DECRETO NÚMERO 138 DE 2023

“Por medio del cual se realiza una corrección cartográfica respecto a las fuentes hídricas Q0, Q1, Q2, Q3, Q4, Q5, Q6, Q7, Q8, Q9, Q10 y Q11 localizadas en el área de planificación del Plan Parcial del Sur que se representan en los mapas protocolizados del Plan Básico de Ordenamiento Territorial del Municipio de Caldas adoptado mediante Acuerdo 014 del 22 de diciembre de 2010”

Figura 1. Localización general de los predios Páramo Cardenal y la Ciénaga y ejes de escorrentía demarcados en cartografía PBOT dentro de los mismos

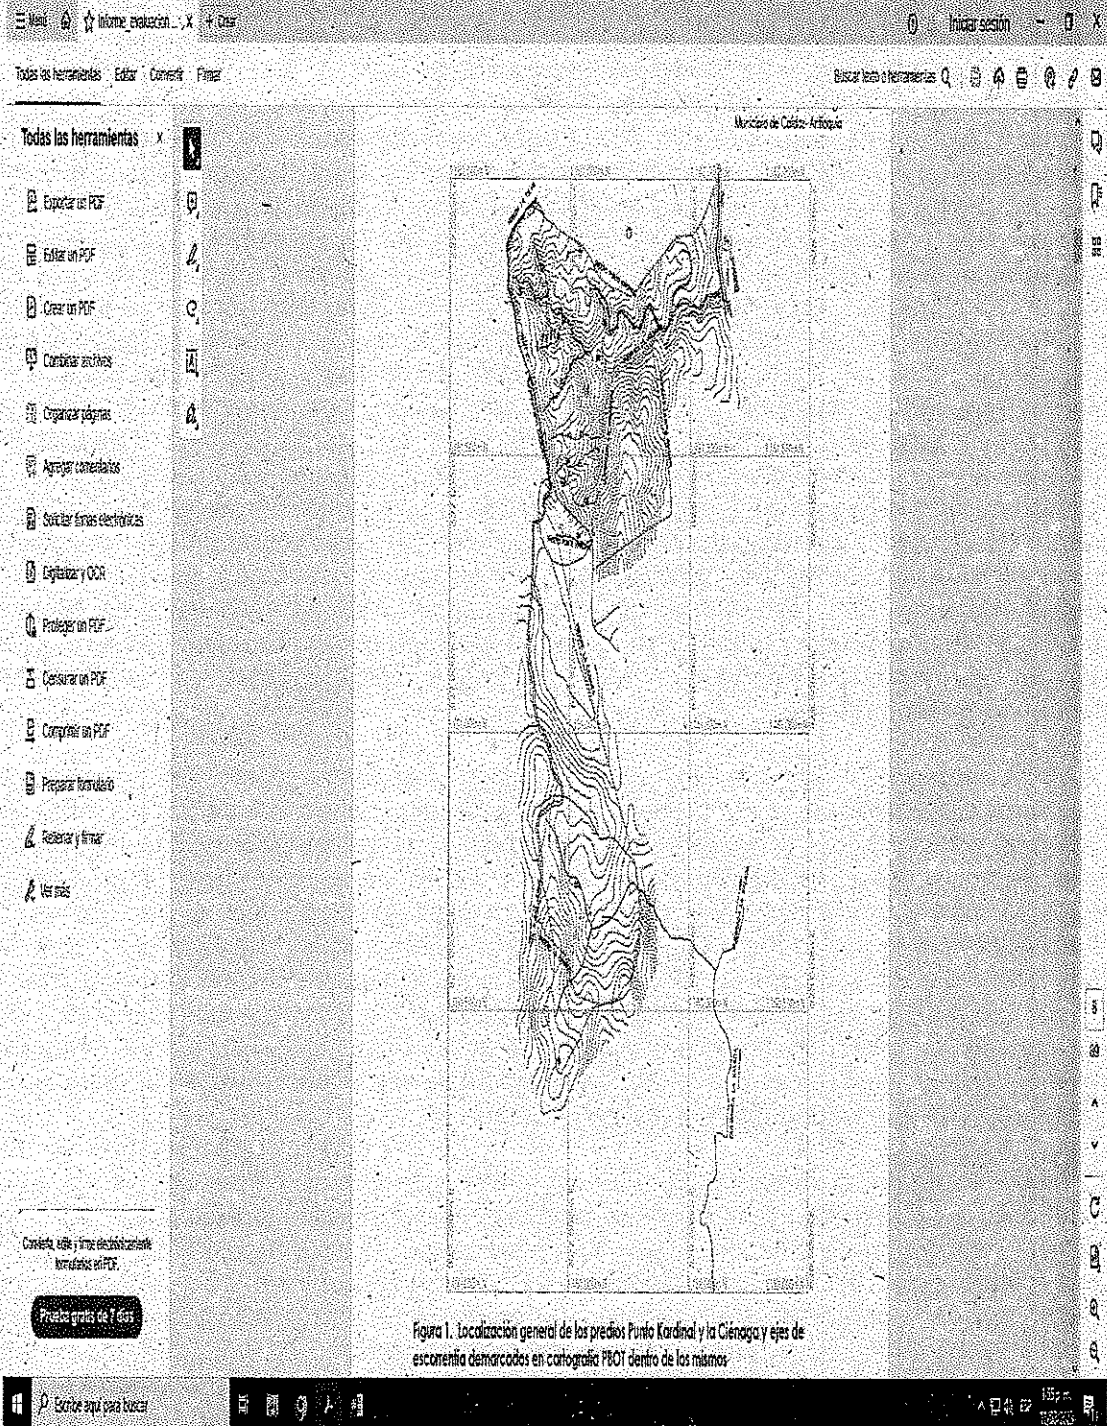
14. Que los cauces objeto de análisis se muestran en los estudios hidrológicos e hidráulicos y evaluación de cauces como se muestra en la siguiente imagen:

15. Que de los análisis y estudios de detalle para los ejes de escorrentía tributarios directos e indirectos a la quebrada La Ahumada y La Salada dentro de los predios que conforman el Plan Parcial del Sur se concluye lo siguiente:

Los predios que conforman el Plan Parcial del Sur presentan unas condiciones geofísicas del terreno actuales, diferentes sustancialmente a las del año 2010, cuando se adoptó el último PBOT, en donde hoy, los ejes de vaguada demarcados en la cartografía del municipio, y que para este informe se han denominado Q0, Q1, Q2, Q3, Q4, Q5, Q6, Q7, Q8, Q9, Q10 y Q11, que contribuyen directa e indirectamente a las quebradas La Ahumada y La Salada, se visualizan irregularmente definidos en el terreno, sin que se observen cauces bien definidos, sin flujos de agua permanente o intermitente o afluentes activos asociados a estos, sin que se observen erosiones (degradación lateral y de fondo de los canales naturales de vaguada), con ausencia de sedimentos o flujo base y con unas profundidades del nivel freático tanto en las líneas de aparente flujo en superficie como en las partes altas de las áreas tributarias asociadas (zonas de posibles nacimientos y/o zonas potencialmente visualizados en los sondeos geoelectricos adelantados), que se corroboraron visualmente en campo durante el último año, adelantando además, apiques y ensayos de percolación, que nos permiten inferir que estos ejes o canales naturales de vaguada, en la actualidad, no adquieren la denominación de cauce natural activo, permanente o intermitente. Considerando los canales naturales de vaguada visualizados en campo actualmente para estos ejes. Como producto de la erosión generada por la concentración de flujos de vaguada durante lluvias fuertes o por el escurrimiento permanente o intermitente de flujos generados por la actividad humana como escurrimiento de aguas residuales y/o derrames de fugas de redes y tuberías de acueducto del caserío Urapanes 1. Reiterando que se descartan estos ejes de vaguada mencionados como drenajes permanentes o intermitentes, adicionalmente se concluye:

El eje de vaguada 1 (cauce Q1) no se puede considerar como un cauce activo, permanente o intermitente, ya que adelantadas las evaluaciones hidrológicas e hidráulicas de su área asociada, de la posición del nivel freático y del macizo rocoso impermeable que subyace bajo esta, del equilibrio dinámico de las aguas subterráneas, las condiciones hidrogeológicas y geotécnicas del terreno en su área asociada, por el tipo de uso del suelo predominante y la falta de vegetación riparia y de un cauce definido, este eje Q1 no corresponde a esta condición, por lo tanto se descarta que este eje de vaguada Q1, corresponda a un cauce natural activo, permanente o intermitente, y más bien este eje se debe considerar como un lecho no activo, en cuya área asociada no se encuentran afloramientos de agua y donde los escurrimientos de agua observados corresponden a flujos antrópicos generados por la actividad humana.

El eje de vaguada 2 (cauce Q2) no se puede considerar como un cauce activo, permanente o intermitente, ya que adelantadas las evaluaciones hidrológicas e hidráulicas de su área asociada, de la posición del nivel freático, del macizo rocoso impermeable que subyace bajo esta, del equilibrio dinámico de las aguas subterráneas, las condiciones hidrogeológicas y geotécnicas del terreno en esta microcuenca asociada, por el tipo de uso del suelo predominante, la falta de vegetación riparia y de un cauce definido. Además de que el agua superficial observada regularmente, corresponde a la gran infiltración de aguas residuales del caserío Urapanes 1. Este cauce no corresponde a esta condición, por lo tanto, se descarta que este eje de vaguada Q2 corresponda a un cauce natural

El eje de vaguada 3 (cauce Q3) no se puede considerar como un cauce activo, permanente o intermitente, ya que adelantadas las evaluaciones hidrológicas e hidráulicas de su microcuenca asociada, de la posición del nivel freático, del macizo rocoso impermeable que subyace bajo esta, del equilibrio dinámico de las aguas subterráneas, las condiciones hidrogeológicas y geotécnicas del terreno en esta microcuenca asociada, por el tipo de uso del suelo predominante y la falta de vegetación riparia y de un cauce definido. Además de que el agua superficial observada regularmente, corresponde a la descarga permanente o intermitente de aguas lluvias por una obra de drenaje de carretera que derrama en la cabecera de este eje, por lo tanto se descarta que Q3 corresponda a un cauce natural activo, permanente o intermitente, más bien este eje se debe considerar como un lecho no activo, en cuya área asociada no se encuentran afloramientos de agua donde los escurrimientos de agua observados corresponden principalmente a flujos generados por una obra de drenaje que derrama en la parte alta y por la actividad humana.

El eje de vaguada 4 (Q4) no se puede considerar como cauce activo, permanente o intermitente, ya que, adelantadas las evaluaciones de la posición del nivel freático, las condiciones geotécnicas del terreno en la cabecera de el mismo, verificadas las infiltraciones al cauce de aguas residuales provenientes del caserío Urapanes 1 y por las características fisiográficas del área asociada, se descarta que las aguas superficiales observadas en la cabecera del mismo sean por afloramiento de agua, correspondiente a un nacimiento, más bien este cauce se debe considerar como un lecho no activo, en cuya área asociada, no se encuentran afloramientos de agua y donde los escurrimientos de agua observados corresponden a flujos antrópicos generados por la actividad humana.

El eje de vaguada 5 (cauce Q5) no se puede considerar como un cauce activo, permanente o intermitente, ya que adelantadas las evaluaciones hidrológicas e hidráulicas de su microcuenca asociada, de la posición del nivel freático y del macizo rocoso impermeable que subyace bajo esta, del equilibrio dinámico de las aguas subterráneas, las condiciones hidrogeológicas y geotécnicas del terreno en esta microcuenca asociada de tamaño reducido, por el tipo de uso del suelo predominante, la falta de vegetación riparia y de un cauce definido. Además, el agua superficial observada a lo largo del eje, corresponde a la gran infiltración de aguas residuales del caserío Urapanes 1. Así, este cauce no corresponde a esta condición, por lo tanto se descarta que este eje de vaguada Q5, corresponda a un cauce natural activo, permanente o intermitente, más bien este eje se debe considerar como un lecho no activo, en cuya área asociada no se encuentran afloramientos de agua y donde los escurrimientos de agua observados corresponden a la actividad humana.

El eje de vaguada 6 (cauce Q6) no se puede considerar como un cauce activo, permanente o intermitente, ya que adelantadas las evaluaciones hidrológicas e hidráulicas de su microcuenca asociada, de la posición del nivel freático, del macizo rocoso impermeable que subyace bajo esta, del equilibrio dinámico de las aguas subterráneas, las condiciones hidrogeológicas y geotécnicas del terreno en esta microcuenca asociada

El eje de vaguada 7 (cauce Q7) no se puede considerar como un cauce activo, permanente o intermitente, debido a las evaluaciones hidrológicas e hidráulicas de su microcuenca asociada, de la posición del nivel freático, del macizo rocoso impermeable que subyace bajo esta, del equilibrio dinámico de las aguas subterráneas y las condiciones hidrogeológicas y geotécnicas del terreno en esta microcuenca asociada de tamaño reducido y alta pendiente, por el tipo de uso del suelo predominante de ganadería extensiva y terrenos degradados, la falta de vegetación riparia y de un cauce definido. Además, que el subsuelo es bastante permeable. Así, este cauce no corresponde a esta condición, por lo tanto, luego de lluvias intensas, en la parte baja se descarta que las aguas superficiales de la microcuenca asociada, en cercanías a la confluencia con el eje Q0 sean por afloramiento permanente o intermitente de agua correspondiente a un nacimiento, más bien este eje de escorrentía se debe considerar como un lecho no activo en cuya área asociada, no se encuentran afloramientos de agua.

El eje de vaguada 8 (cauce Q8) no se puede considerar como un cauce activo, permanente o intermitente, debido a las evaluaciones hidrológicas e hidráulicas de su microcuenca asociada, de la posición del nivel freático, del macizo rocoso impermeable que subyace bajo esta, del equilibrio dinámico de las aguas subterráneas, las condiciones hidrogeológicas y geotécnicas del terreno en esta microcuenca, por el tipo de uso del suelo predominante, la falta de vegetación riparia y de un cauce definido. Además, el agua superficial observada regularmente, corresponde a la gran infiltración de aguas residuales del caserío Urapanes 1, por lo tanto se descarta que este eje de vaguada Q8, corresponda a un cauce natural activo, permanente o intermitente, más bien este eje se debe considerar como un lecho no activo en cuya área asociada, no se encuentran afloramientos de agua y donde los escurrimientos de agua observados corresponden a la actividad humana.

El eje de vaguada 9 (Q9) no se puede considerar como cauce activo, permanente o intermitente, ya que adelantadas las evaluaciones de la posición del nivel freático, las condiciones geotécnicas del terreno en la cabecera del mismo, y verificadas las infiltraciones a la vaguada de un considerable caudal de los afluentes de aguas residuales provenientes de la parte baja del caserío Urapanes 1 partidas para Urapanes 1, el ingreso a esta vaguada de aguas estancadas en la zona baja anegada en cercanías a la Ahumada, y las características fisiográficas del área asociada, se descarta que las aguas superficiales observadas desde la parte media del mismo sean por afloramiento de agua cruda, correspondiente a un nacimiento y más bien este eje se debe considerar como un lecho no activo y en cuya microcuenca asociada, no se encuentran afloramientos de agua y donde los escurrimientos de agua observados corresponden a la actividad humana como se ha descrito ampliamente en este documento

El eje de vaguada 0 (Q0) no se puede considerar como un cauce activo, permanente o intermitente, debido a las evaluaciones de la posición del nivel freático, la permeabilidad del fondo de su lecho en la parte baja y las condiciones geotécnicas de los suelos superficiales del área asociada, verificando el aporte total de aguas residuales provenientes del caserío Urapanes 1 al cauce de este eje de vaguada del orden de 1.01/s.

Se descarta así, que las aguas superficiales observadas en la parte baja del eje de vaguada 0 (Q0) procedan de un afloramiento de agua cruda, correspondiente a un nacimiento, más bien se considera como lecho no activo en cuya área asociada, no se encuentran afloramientos de agua y donde los escurrimientos de agua observados corresponden a la actividad humana.

El eje de vaguada 10 (cauce Q10) no se puede considerar como un cauce activo, permanente o intermitente, ya que adelantadas las evaluaciones hidrológicas e hidráulicas de su microcuenca asociada, de la posición del nivel freático, del macizo rocoso impermeable que subyace bajo esta, del equilibrio dinámico de las aguas subterráneas, las condiciones hidrogeológicas y geotécnicas del terreno en su área asociada acorde con las visualizaciones e integralidad hidrogeomorfológica observada de este en campo de acuerdo con las discontinuidades verticales detectadas en la tomografía L1L2 que representan fallamientos del terreno, este eje de vaguada no corresponde a esta condición, por lo tanto se descarta que las aguas superficiales observadas momentáneamente durante lluvias intensas en zona empozamientos en abanicos aluviales en cercanías al límite del predio Lote 2 sean por un nacimiento, más bien este eje, dentro del predio Lote 6, se debe considerar como un lecho no activo, sin la presencia en su área asociada, de afloramientos de agua, hace presente en su parte alta características morfométricas de cauce erodado, ya que se deben al aporte considerable de aguas lluvias entregadas a través de una obra de carretera procedentes de la vía a Piedra Verde

El eje de vaguada 11 (cauce Q11) no se puede considerar como un cauce activo, permanente o intermitente, ya que adelantadas las evaluaciones hidrológicas e hidráulicas de su área asociada que es de un tamaño reducido y de alta pendiente, de la posición del nivel freático, del macizo rocoso impermeable que subyace bajo esta, del equilibrio dinámico de las aguas subterráneas, las condiciones hidrogeológicas y geotécnicas del terreno en su área asociada, de acuerdo con las visualizaciones e integralidad hidrogeomorfológica observada de este en campo de acuerdo con las discontinuidades verticales detectadas en la tomografía L1L2, y que representan fallamientos del terreno este eje no corresponde a esta condición, por lo tanto se descarta que las aguas superficiales observadas momentáneamente durante lluvias intensas en cercanías a la unión con el eje de vaguada Q10, sean por un nacimiento, más bien este eje de vaguada se debe considerar como un lecho no activo, sin la presencia en su área asociada, de afloramientos de agua en donde la contribución de aguas servidas, de fugas de acueducto

ARTÍCULO 1: Incorporar los resultados de los estudios hidrológicos e hidráulicos y evaluación hidrogeológica de cauces, elaborado por el ingeniero civil Efrén Humberto Sepúlveda con matrícula profesional 0520249380ANT del 17 de marzo de 1994 sobre los predios que conforman el Plan Parcial del Sur al Plan Básico de Ordenamiento Territorial, Acuerdo Municipal 014 de 2010, conforme a los argumentos expuestos en la parte considerativa.

ARTÍCULO 2: Precisar los mapas de la cartografía oficial del Plan Básico de Ordenamiento Territorial, Acuerdo Municipal 014 de 2010, con fundamento en los estudios hidrológicos e hidráulicos y evaluación hidrogeológica de cauces, elaborado por el ingeniero civil Efrén Humberto Sepúlveda con matrícula profesional 0520249380ANT del 17 de marzo de 1994 para los predios que hacen parte del Plan Parcial del Sur.
